## Zmiany konstrukcji napinacza 534 0100 20.

Producent:	Citroen, Fiat, Peugeot
Model:	
Citroen:	Berlingo, Evasion, Jumpy, Xantia, XM, Xsara, ZX
Fiat:	Scudo, Ulysse
Peugeot:	206, 306, 406, 605, 806, Expert, Partner
Silnik:	1.8i, 1.8 D 1.9 D, 1.9 TD, 1.9 SD 1.9 SLD, 1.9 SRDT 2.0 HDI 2.1 D, 2.1 TD
Nr.OE:	
Citroen:	5751.30
Fiat:	9623001280
Peugeot:	5751.30
Nr. Ref.:	534 0100 20

**INA 0042**

Foto 1: 534 0100 20 - wersja aktualna

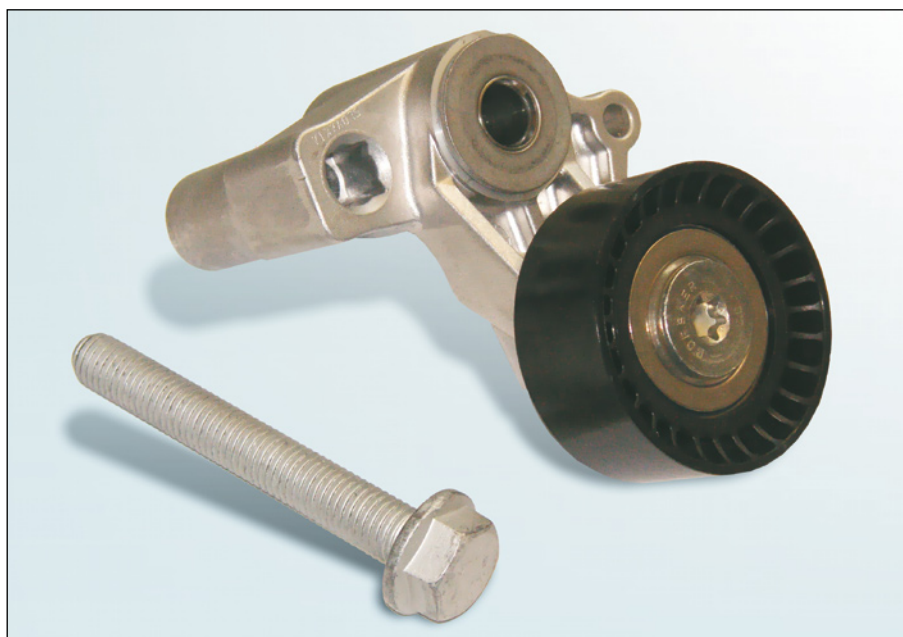
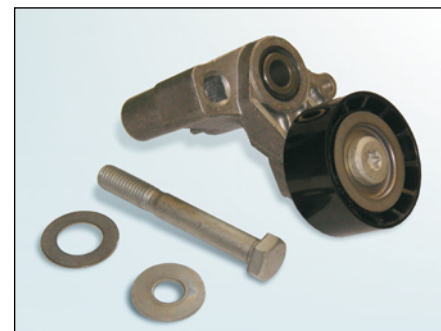
W ramach ciągłego rozwoju naszych produktów, wprowadziliśmy zmiany w konstrukcji napinacza 534 0100 20. Dodatkowe luźne części (podkładki), są teraz do niej przymocowane na stałe. Zmieniono również śrubę mocującą.

W okresie przejściowym możemy posiadać mieszane zapasy tych części. Obie wersje napinacza spełniają właściwe parametry techniczne i mogą być stosowane bez ograniczeń w określonych wyżej pojazdach.

Do nowej wersji napinacza wolno stosować tylko dostarczoną wraz z nim śrubę. Wykorzystywanie innych lub starych śrub jest niedopuszczalne! Śrubę dokręcać określonym przez producenta pojazdu momentem obrotowym.
